REPÚBLICA DE CHILE  
DIRECCIÓN REGIONAL  
SERVICIO DE EVALUACIÓN AMBIENTAL  
REGIÓN DE ATACAMA

RESUELVE CONSULTA DE PERTINENCIA DE INGRESO  
AL SEIA, PROYECTO “MODIFICACIÓN PARQUE  
FOTOVOLTAICO DIEGO DE ALMAGRO SUR 2”.

RESOLUCIÓN EXENTA.

**Figura. Layout actualizado Proyecto Parque Fotovoltaico Diego de Almagro Sur 2**

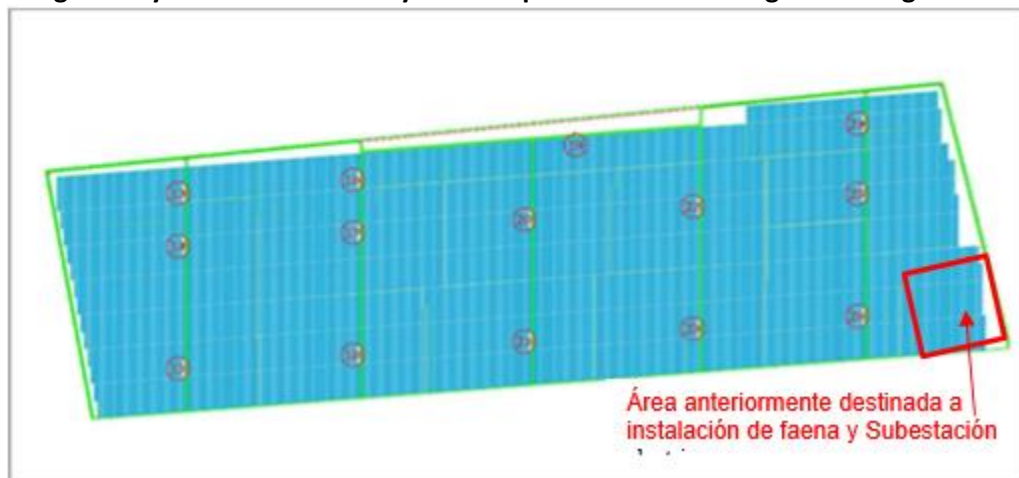
- Las modificaciones consisten en eliminar algunas obras permanentes y las obras temporales de Proyecto Diego de Almagro Sur 2, redistribuyendo a su vez la superficie de paneles solares, todo dentro de las áreas evaluadas y autorizadas ambientalmente para la construcción y operación de ambos proyectos.

- *Nuevo Trazado de canalización eléctrica:* se modificará el trazado de las canalizaciones eléctricas, ya que originalmente estas se dirigían hacia la Subestación Elevadora del proyecto, pero con la eliminación de la Subestación, las canalizaciones se deberán dirigir hacia la Subestación Elevadora del proyecto "Proyecto Diego de Almagro Sur 1". Este cambio de trazado no considera un aumento en las obras de canalización, solo un cambio en su diseño, dentro la misma área evaluada del Proyecto.

- Redistribución de los paneles fotovoltaicos en el parque, con las modificaciones realizadas se hará una redistribución de los paneles fotovoltaicos maximizando la captación de radiación del proyecto. Esta redistribución no modifica la cantidad de paneles, por lo tanto, la superficie afectada y la Potencia del Proyecto son las mismas que las indicadas en la RCA N°133/2019.
